発室発第45号
2021年7月2日

「『東京電力福島第一原子力発電所事故の調査・分析に係る中間取りまとめ』
(2021年3月5日)に関する見解等について(依頼)」に対する回答に係る
対応について(回答)

別紙
中間取りまとめに関する見解等の回答

図-1 代替制御棒挿入(ARI)の構成図(概念図)

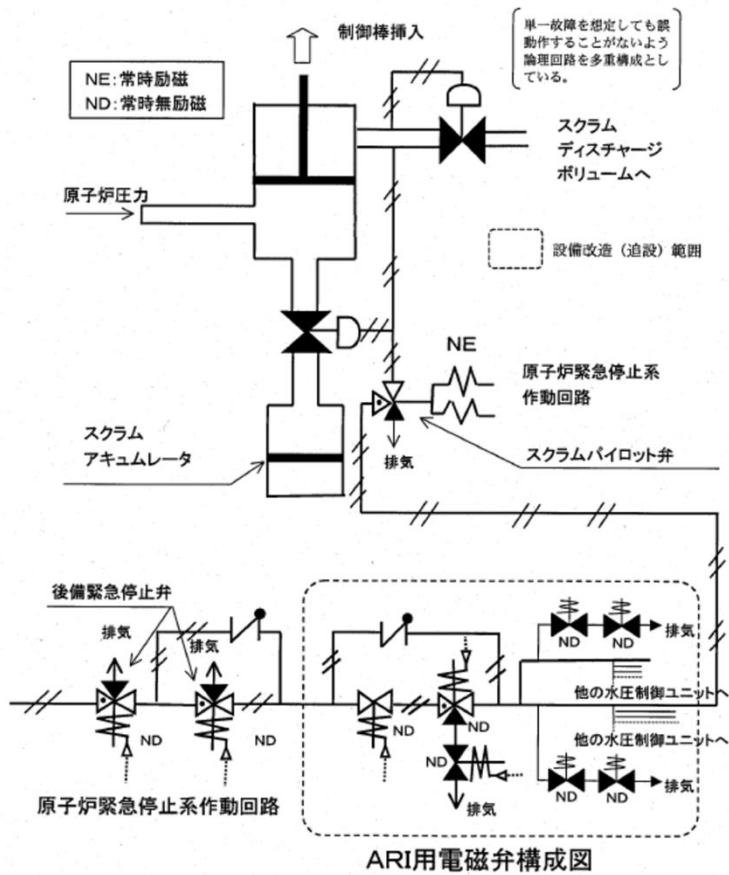
アクシデントの想定	対策方針	具体的な対策	期待していた機能、効果
1	原子炉スクラムに失敗し、原子炉出力を低下できずに原子炉やPCVの過圧が生じる事象	代替の反応度制御手段により、原子炉の出力を低下し未臨界にするとともにPCVの過圧を防止する。	再循環系ポンプトリップ(RPT)機能の整備	原子炉緊急停止系とは別の信号系により異常(原子炉圧力高、原子炉水位低)を検知し、再循環系ポンプを自動でトリップさせることにより、異常な過渡事象時に原子炉スクラムに失敗した場合でも、原子炉出力を抑制する。
			代替制御棒挿入(ARI)機能の整備(図-1)	原子炉緊急停止系とは別の信号系により異常(原子炉圧力高、原子炉水位低)を検知し、スクラム弁を開放し全制御棒を挿入することにより、異常な過渡事象時に原子炉スクラムに失敗した場合でも、原子炉を停止する。
2	原子炉への注水機能が喪失し、炉心損傷や原子炉圧力容器の破損に至る事象	代替の原子炉注水手段により、原子炉圧力容器内で炉心を冷却する。 原子炉が高圧で維持される過渡事象時に原子炉を自動減圧し、低圧ECCSによる注水を促進する。	代替注水設備(復水補給水系、消火系)による原子炉への注水対策の整備(図-2)	ECCS等が多重に故障した場合でも、代替注水設備による注水を行うことにより、原子炉圧力容器内で炉心を冷却する。
			過渡時自動減圧機能の整備	原子炉高圧状態で高圧注水機能が喪失した場合でも、原子炉水位低の信号発生後10分でSRVを自動開放することにより、低圧ECCSによる注水を開始し炉心を冷却する。
3	PCVへの注水機能が喪失し、温度上昇や溶融炉心の影響によりPCV破損に至る事象	代替のPCV注水手段により、PCV内雰囲気及び溶融炉心の冷却を行う。	代替注水設備(復水補給水系、消火系)によるPCVへの注水対策の整備(図-2)	格納容器スプレイ冷却系が機能喪失した場合でも、代替注水設備によるPCVスプレイやペDESTAL注水を行うことにより、PCV内雰囲気及び溶融炉心を冷却する。
4	PCVからの除熱機能が喪失し、圧力上昇によりPCV破損に至る事象	代替のPCV除熱手段や残留熱除去系の機能復旧により、PCVからの除熱を行う。	ドライウェル内ガス冷却装置を利用したPCV除熱対策の整備	PCV内からの除熱が十分でない場合に、PCVの過圧を防止し、あるいはPCVの過圧破損までの時間余裕を大きくする。

図-3 耐圧強化ベント系(概念図)

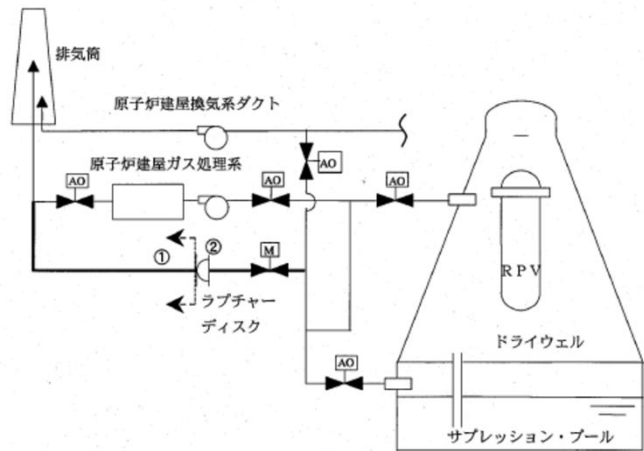
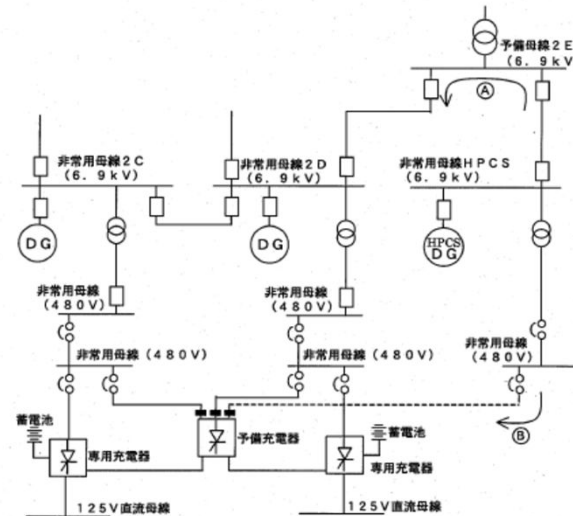
残留熱除去系の故障機器の復旧手順の整備	PCVの過圧破損までの時間余裕の間に、残留熱除去系の故障箇所の同定及び復旧作業を行い、残留熱除去系によるPCV除熱機能の回復を行う。
			耐圧強化ベント系によるPCV除熱対策の整備(図-3)	PCV内からの除熱機能が喪失した場合でも、耐圧強化ベント系によりPCVから蒸気を放出し除熱することで、PCVの過圧破損を防止する。
5	常用電源・非常用電源の供給機能が喪失し、電源に依存するが従属的に機能喪失することにより、炉心損傷やPCV破損に至る事象	プラント内での電源融通や非常用電源設備の復旧により、電源供給能力の向上を行う。	高圧炉心スプレイ系ディーゼル発電機からの他区分設備への電源融通対策の整備(図-4)	外部電源及び非常用ディーゼル発電機による電源供給機能が喪失した場合に、高圧炉心スプレイ系ディーゼル発電機から非常用母線や直流母線へ電源融通することで、必要な機器に電源を供給する。
			非常用ディーゼル発電機の故障機器の復旧手順の整備	非常用ディーゼル発電機の故障箇所の同定及び復旧作業を行い、電源供給機能の回復を行う。
